## 改善箇所説明図

### 基準不適合発生箇所

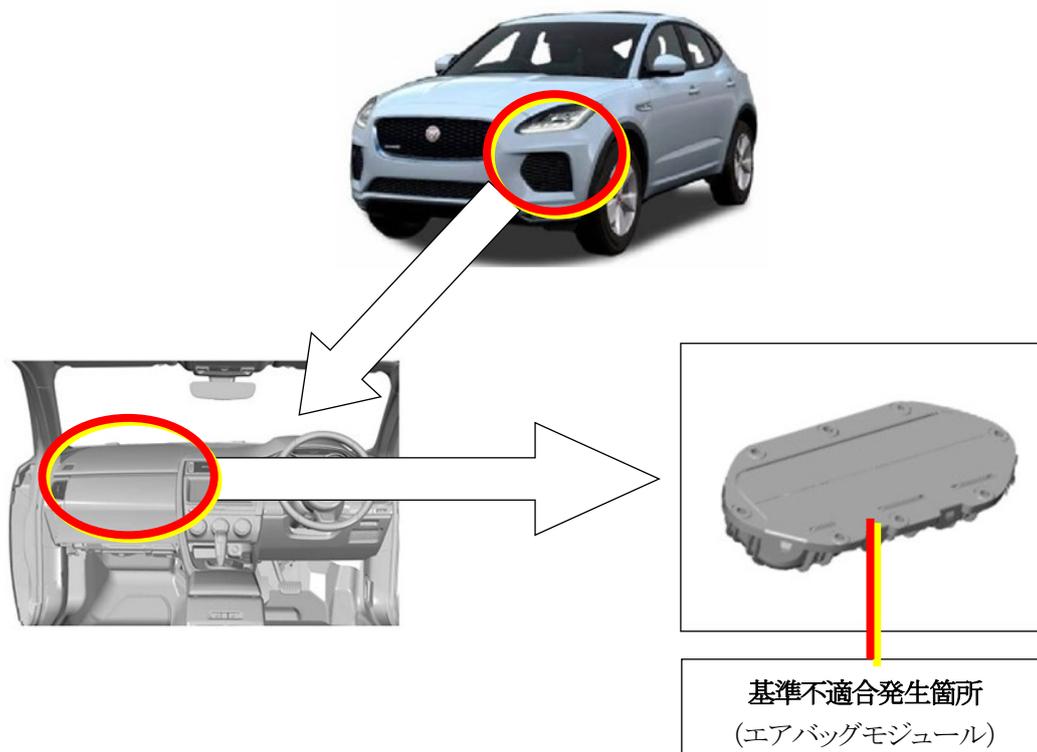
注：  は、交換部品を示す。

助手席エアバッグのインフレーター（膨張装置）において、エアバッグ展開経路である、インストルメントパネルの開口部の製造誤差によっては、意図した通りの展開がされない事がある。  
そのため、衝突時に助手席エアバッグが完全に展開せず、乗員が過度の傷害を負うおそれがある。

全車両、エアバッグモジュールを対策品に交換する。

識別：助手席ドアのボディ側下部、ドアヒンジボルトに黄色ペイントを塗布する。
